RESOLUCION DIRECTORAL N° 0552-2025-ANA-AAA.U

El expediente administrativo de Solicitud s/n, de fecha 26 de febrero de 2025, asignado con CUT N° 37991-2025, presentado por Juvenal Cabrera Salazar con DNI N° 20069232, en calidad de presidente del Caserío río Blanco sobre evaluación de la propuesta de delimitación de faja marginal en el tramo I y tramo II de la margen derecha de la quebrada “Río Blanco”, colindante con la Lotización del Caserío río Blanco, ubicado en el distrito de Padre Abad, provincia de Padre Abad, departamento de Ucayali, y;

Figura 1. Análisis de la propuesta con la morfología de la quebrada y sus afluentes.

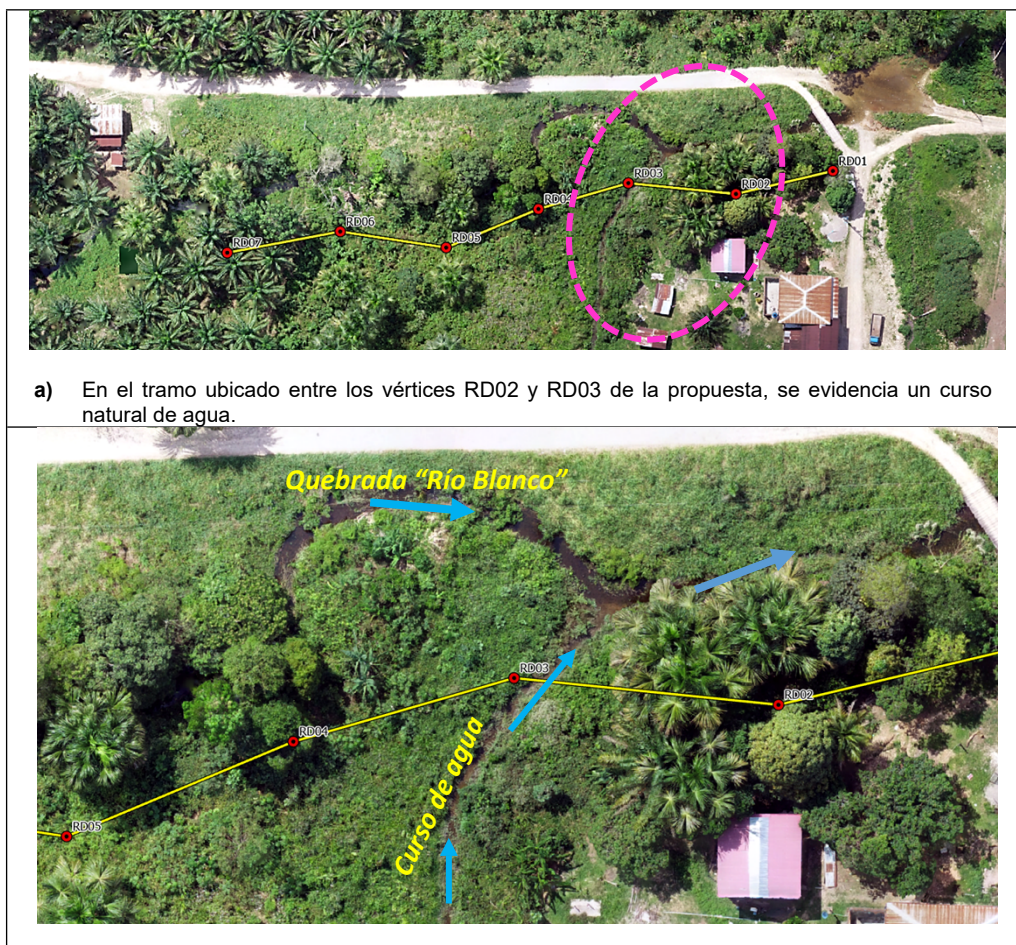
Que, en base a la ortofoto obtenida del vuelo DRON realizada durante la verificación técnica de campo de fecha 18.08.2025, se procedió a incorporar nuevos vértices al límite superior (ribera) en la margen derecha de la quebrada, debido a que se evidenció la existencia de un curso natural de agua, el cual actúa como afluente de la quebrada “Río Blanco”, en ese contexto, con el propósito de representar adecuadamente la morfología de la quebrada y definir la ribera, se procedió a dividir la propuesta de delimitación de faja marginal en dos tramos, conforme se visualiza en la **figura 1**:

a) En el tramo ubicado entre los vértices RD02 y RD03 de la propuesta, se evidencia un curso natural de agua.

b) Ubicación de la quebrada “Río Blanco” y el curso natural de agua (afluente)

c) División de la propuesta en dos tramos (Tramo I y Tramo II)

En este contexto, conforme a los replanteos y a los vértices añadidos en base a la ortofoto (corregida y georreferenciada) por la AAA Ucayali, se delimita la faja marginal en la margen derecha de la quebrada “Río Blanco”, colindante con la Lotización del Caserío rio Blanco, ubicado en el distrito y provincia de padre abad, departamento de Ucayali;
